Système d'étanchéité des roulements ECO^{Seal} pour les essieux ECO^{Plus} de 10 - 12 t.

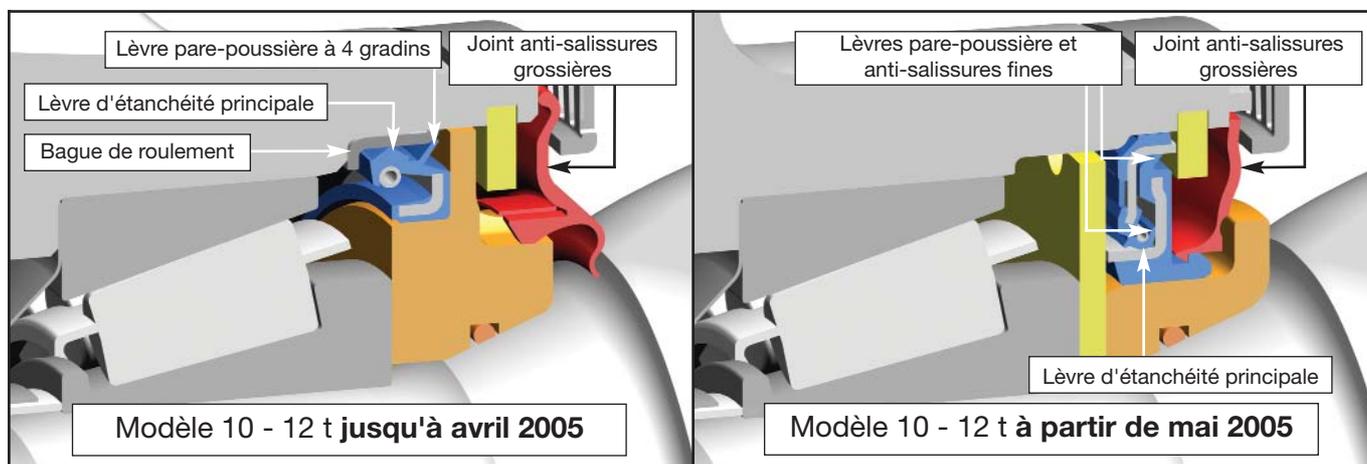
A partir de mai 2005, les roulements de roue des essieux ECO^{Plus} de 10 - 12 t seront équipés du nouveau système d'étanchéité ECO^{Seal}. Le concept éprouvé du système d'étanchéité ECO^{Plus}, avec un joint anti-salissures grossières précédé d'une lèvre d'étanchéité pare-poussière a pu être sensiblement amélioré sur plusieurs points. Ainsi, **la lèvre primaire ne réalise plus l'étanchéité sur la bague de roulement du moyeu, mais avec une bague de roulement intégrée dans le joint lui-même.**

Réduisant considérablement la vitesse circonférentielle du joint, cette nouvelle conception assure une réduction sensible de l'usure. Grâce aux lèvres anti-salissures fines et pare-poussière en amont, les roulements bénéficient par ailleurs d'une protection encore améliorée contre l'encrassement.

- Lèvre d'étanchéité principale précontrainte et tournée vers l'intérieur, présentant une vitesse circonférentielle et une sollicitation thermique plus faible, avec pour conséquence une usure sensiblement réduite
- Résistance au frottement réduite d'env. 30% dans le joint même
- Grâce à la lèvre d'étanchéité principale précontrainte, tournée vers l'intérieur ainsi qu'aux deux lèvres anti-salissure et pare-poussière prévues en amont, le roulement bénéficie d'une meilleure protection contre la pénétration de poussière et de salissures
- Grâce à sa conception à cassette, la lèvre d'étanchéité est parfaitement protégée lors de travaux de SAV
- Lèvre d'étanchéité principale précontrainte avec fonction d'aération, ouverture impossible en cas de dépression

En raison de la modification du logement, le **nouveau joint ECO^{Seal} 02.5664.74.00** ne permet pas l'équipement des **anciens moyeux** pour les roulements de roue des essieux ECO^{Plus} de 10 - 12 t. Le montage de l'**ancien joint** dans les **nouveaux moyeux** est également **impossible** du fait de la modification du logement. L'ancien joint est toujours l'un des composants du kit de réparation 09.801.06.27.0 fourni jusqu'à présent pour la rechange. Les nouveaux composants seront dorénavant fournis avec le kit de réparation 09.801.07.04.0.
